**OPERE COMPENSATIVE COMUNE DI FANO:
NUOVO SVINCOLO DI FANO NORD**

PROGETTO DEFINITIVO

**STUDIO DI IMPATTO AMBIENTALE
CHIARIMENTI E INTEGRAZIONI**

RISPOSTE GENERALI INTERDISCIPLINARI

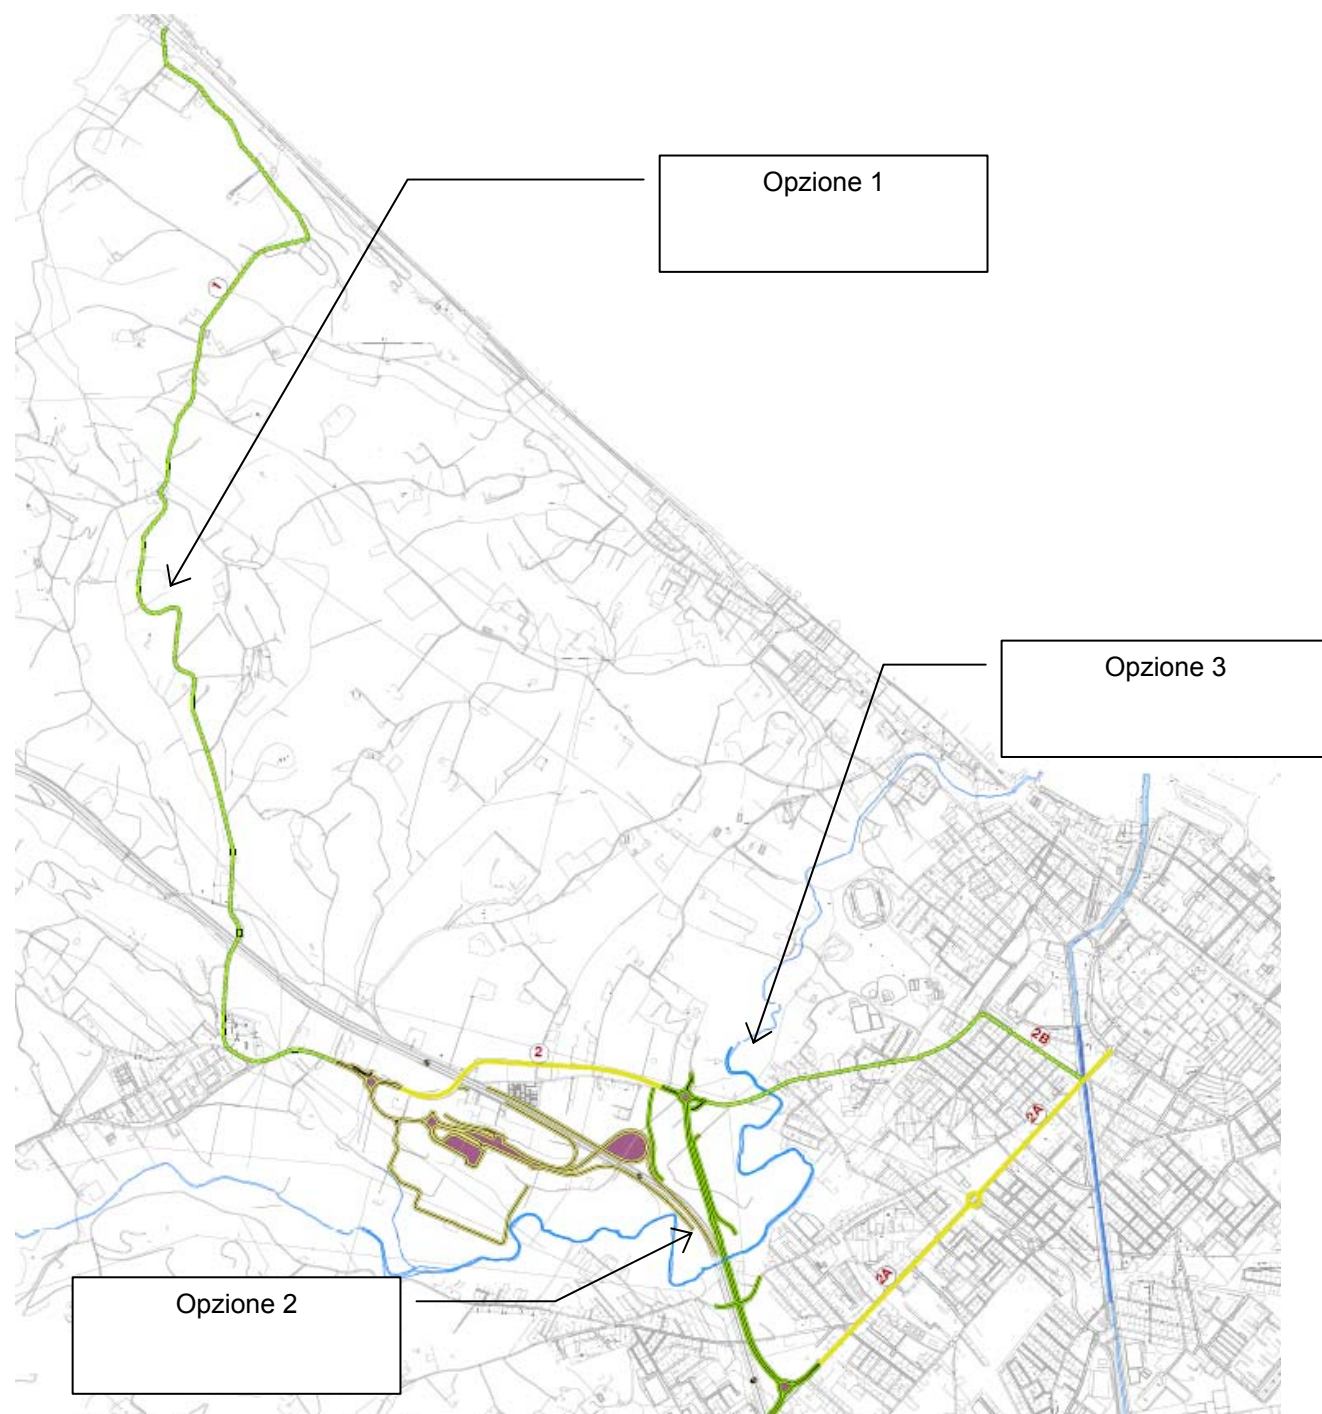
Focalizzando l'attenzione, come richiesto dall'Istruttoria, sul percorso che collega il nuovo svincolo alla SS16 si può dire che esistono sostanzialmente tre opzioni (illustrate nell'immagine successiva):

1. la prima opzione è quella che dall'innesto sulla S.P. 45 (Carignano) procedendo verso Fenile si immette sulla strada comunale Via del Castello poi Strada nuova di Roncosambaccio (dimensioni di circa 6,00 m carreggiata) per immettersi su strada comunale della Galassa (di sezione della carreggiata ridotta a circa 5,00 m) e procede sino all'immissione sulla S.S.16 in corrispondenza di Fosso Sejore. Questa soluzione è quella meno sfruttata a causa della tortuosità dell'itinerario e del conseguente lungo tempo di percorrenza.

2. La seconda soluzione è quella che dall'innesto dello svincolo sulla S.P. 45 (Carignano) procedendo verso Fano si immette sulla prima rotonda del progettato tratto che connette la S.P. 45 con la S.P. 3 Flaminia (poi via Roma) con una seconda rotonda, a questo punto la SS16 può essere raggiunta o proseguendo in direzione centro di Fano oppure con le altre bretelle in progetto. il primo caso sarà scelto dagli utenti che gravitano sul tratto urbano della SS16, il secondo da coloro che devono raggiungere il tratto a sud di Fano;

3. considerando la medesima soluzione 2) in uscita dallo svincolo ma procedendo con la viabilità esistente verso la città dalla S.P. 45 si prosegue dapprima sulla via Trave (con sezione della carreggiata di circa 5,00 m in tessuto edificato a margine, con sosta parallela in alcuni tratti e senza marciapiedi), poi sulla via della Giustizia per immettersi sulla via Roma ed innestandosi poi sulla S.S.16

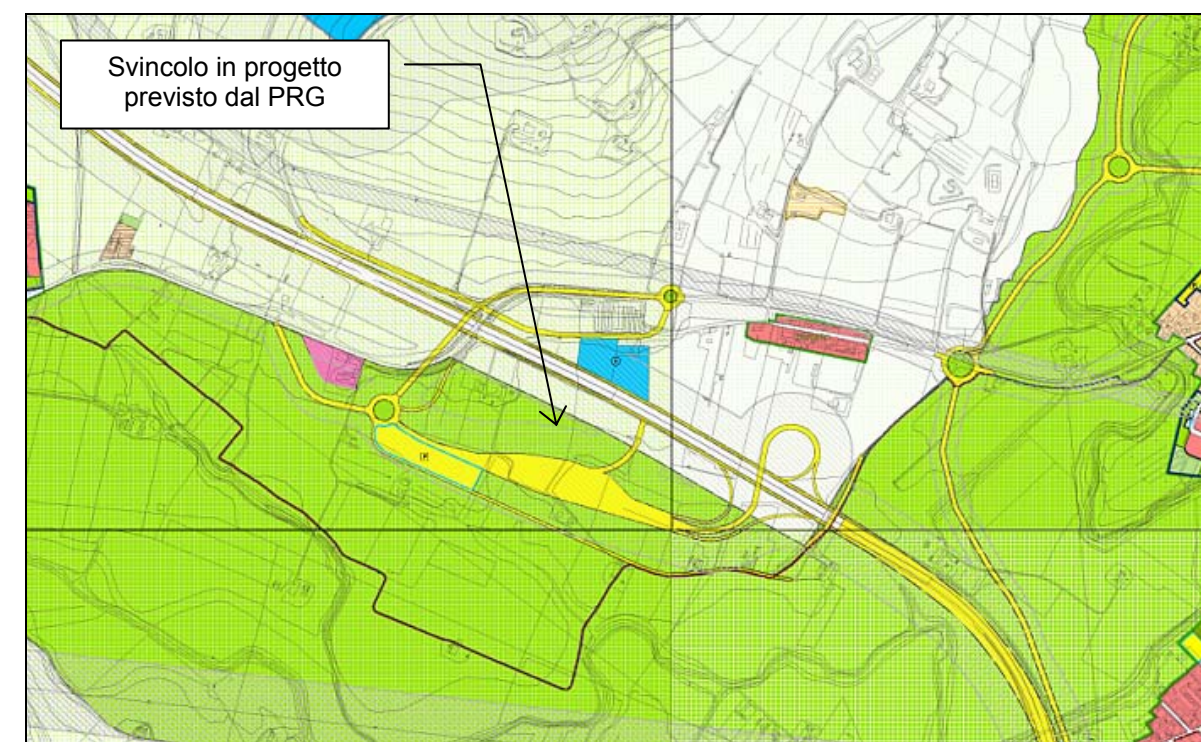
In conclusione si riporta l'analisi effettuata per valutare la possibilità che gli spostamenti lungo la direttrice A14 Bari (Sud) da/per Pesaro possano avere vantaggio ad entrare/uscire dal sistema autostradale nel nuovo svincolo di Fano Nord invece che nel nuovo svincolo di Pesaro Sud.

L'analisi delle risultanze ottenute porta ad evidenziare una maggiore attrattività del percorso autostradale (n.1). In seconda battuta può essere considerato attrattivo il percorso lungo la viabilità extraurbana di entroterra (n.2); il percorso lungo la viabilità extraurbana di lungomare si colloca all'ultimo posto. Queste considerazioni portano quindi a considerare molto improbabile il percorso n.3 lungo la SS16 ed in attraversamento all'urbanizzato di Fano lungo via Trave.

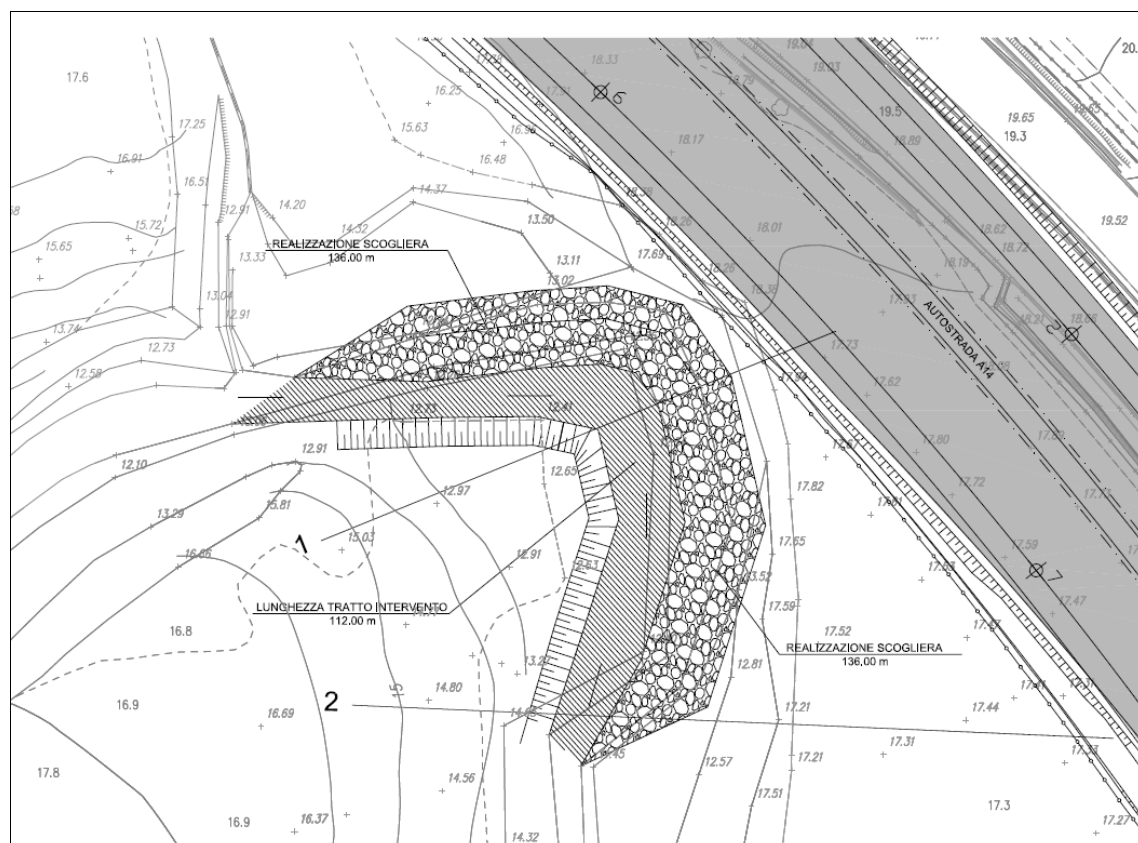
2. in ordine alla cartografia del PRG, descrivere le destinazioni funzionali e le previsioni comunali nelle aree limitrofe, oltre il sedime dell'opera in progetto, che potrebbero essere interessate dallo sviluppo della viabilità locale in corrispondenza del nuovo svincolo

In seguito alla Determinazione n. 3402 del 15/12/2010 della Provincia di Pesaro con cui si determinava l'esclusione dalla procedura di VAS però il comune non ha dato corso alla proposta di variante. Rimane pertanto tuttora valida la perimetrazione indicata nello stralcio precedente.

Si evidenzia che qualsiasi intervento da realizzarsi su tale comparto dovrà comunque essere sottoposto ad Autorizzazione paesaggistica, in quanto ricadente in aree vincolate.

Intervento di sistemazione spondale - Stralcio planimetrico

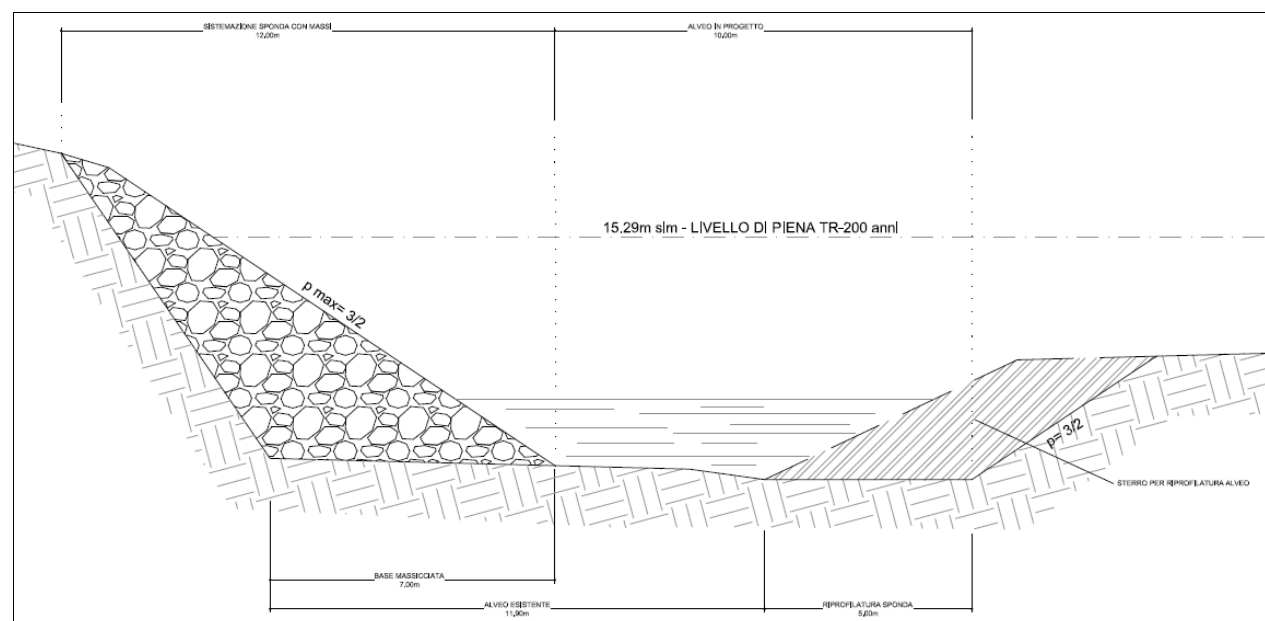
3. fornire il parere dell'Autorità di bacino competente, in particolare riguardo all'intervento di stabilizzazione del versante che interessa l'argine del fiume Arzilla e dell'area di deposito AD01;

Con riferimento alla problematica, si evidenzia che l'intervento inserito in progetto è riferito alla difesa della sponda dell'Arzilla da eventuali erosioni, mediante una protezione con scogliere dimensionate in base al livello idrico di piena duecentennale 15.29 m slm, in corrispondenza della sezione 1, per la vicinanza all'autostrada A14.

La sistemazione presenta un'estensione pari a 136.00 m; la base della massicciata è pari a 7.00 m e realizzata con massi di diametro medio $dm = 1$ m a cui corrisponde un volume minimo (calcolato come se il masso fosse sferico) di 0.52 m³ e quindi un peso di pari a circa 1400 kg..

In base alla richiesta del MATTM (effettuata anche in fase di presentazione del progetto durante gli incontri presso il Ministero) di valutare soluzioni alternative a lavori in alveo in quanto si tratterebbe di interventi in area SIC, il progettista ha prospettato una soluzione alternativa all'Autorità di Bacino competente che prevede l'eliminazione dell'intervento di protezione, evitando ogni impatto sull'alveo, mediante la realizzazione di un tratto di sistema di drenaggio al piede mediante tubazione come da schema in Allegato 1.
